NOVERGIE

Mémoire en réponse aux remarques énoncées au cours de l'enquête publique du dossier de demande d'autorisation d'extension du pôle valorisation- matières de Vedène

COMMUNE DE VEDENE

Août 2013

Hypothèses de zonage pour les modalités de traitement prévues à l'horizon 2005 dans le PDEDMA du Vaucluse (Extrait du plan de gestion des déchets ménagers de Vaucluse de 2003)

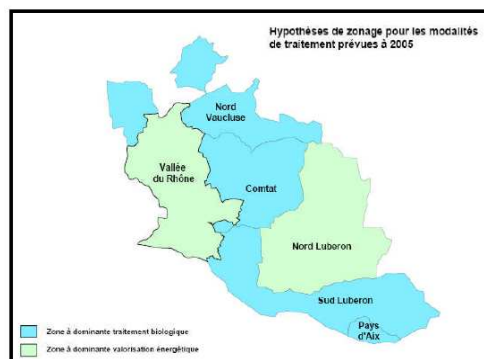
Réponses aux observations du public n°3, 7, 13, 17, 21

Concernant le choix de l'incinération, le plan indique explicitement (cf. figure ci-dessous extraite du plan de Vaucluse en vigueur) que la zone « vallée du Rhône », où est situé le SIDOMRA, est une zone à dominante « valorisation énergétique ».

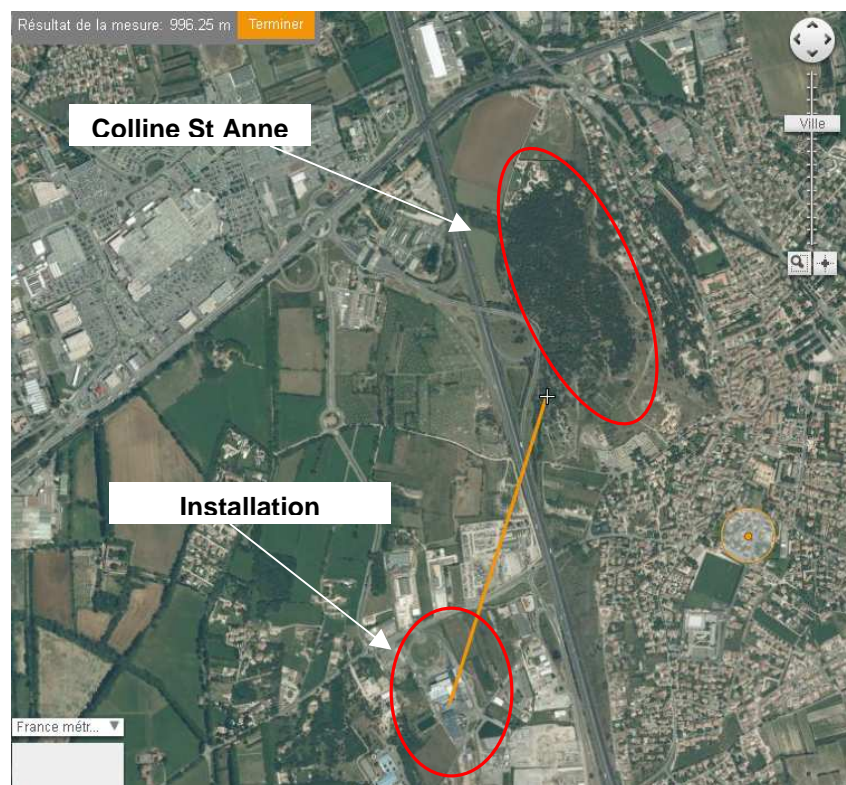
Réponses aux observations du public n°43

Question 27 : *La richesse de la flore de la colline Saint-Anne n'est pas évoquée dans le dossier. Existe-t-il une raison particulière qui a conduit à cet état de fait ?*

La colline Saint Anne est localisée (cf. plan joint) à plus de 900 m au Nord des installations et de l'autre côté de l'autoroute A7. La colline est ainsi bordée sur toute sa longueur par cette autoroute.

La colline Saint Anne est localisée (cf. plan joint en p 32) à plus de 900 m au Nord des installations et de l'autre côté de l'autoroute A7. La colline est bordée sur toute sa longueur par cette autoroute.
